ДИРЕКТИВА ЛЕТНОЙ ГОДНОСТИ

№ 2019-FATA-01020A-09

Применимость – самолеты RRJ-95

ТЕХНИЧЕСКОЕ РЕШЕНИЕ RRJ0000-OR-470-3330

Рис 1 (Для наглядного примера указана секция 4 предкрылка)

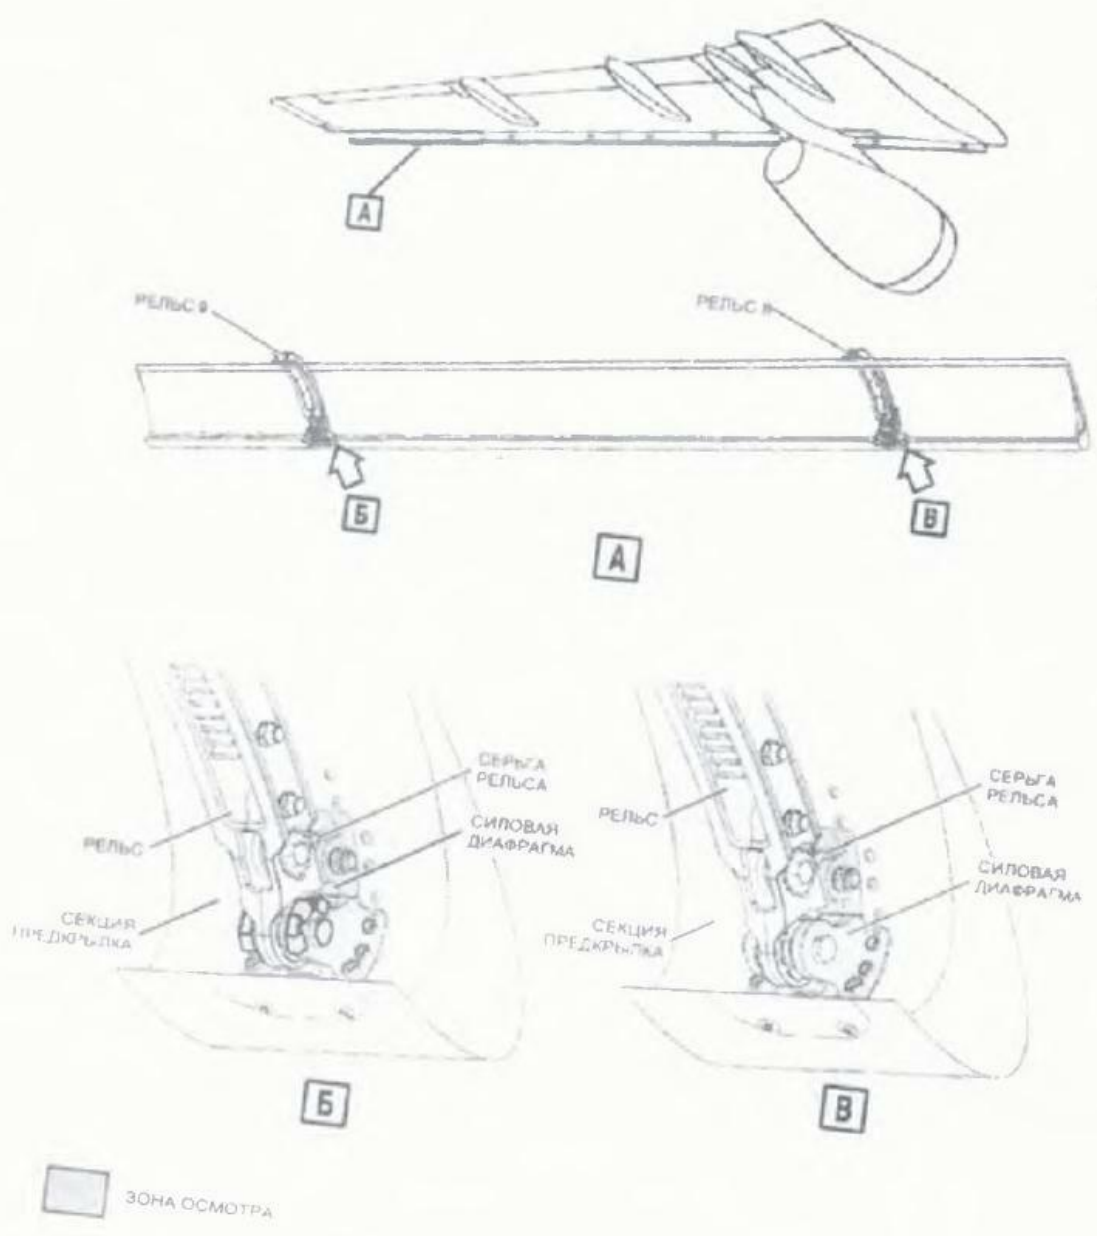
1. На еженедельных формах ТО WY-Check/8 DY на эксплуатируемом парке ВС RRJ-95 выполнять «Детальные осмотры силовых диафрагм секции 1, 2, 3 и 4 предкрылка левой и правой ОЧК» (См. Рис.1) в соответствии с Работами РЭ № 57-42-00-220-801, 57-43-00-220-801, 57-44-00-220-801 и 57-45-00-220-801 до отдельного Технического Решения Разработчика ВС, выпуск которого планируется 15.08.2019г.
2. В случае обнаружения трещины при выполнении работ по п.1 – выполнить замену соответствующей секции предкрылка в соответствии с Работами РЭ № 57-42-00-900-801, 57-42-00-900-803, 57-43-00-900-801, 57-43-00-900-803, 57-44-00-900-801, 57-44-00-900-803, 57-45-00-900-801 и 57-45-00-900-803.
3. Результаты выполнения положений п.1-2 направить в адрес Оперативно-ситуационного центра customercare@scac.ru.
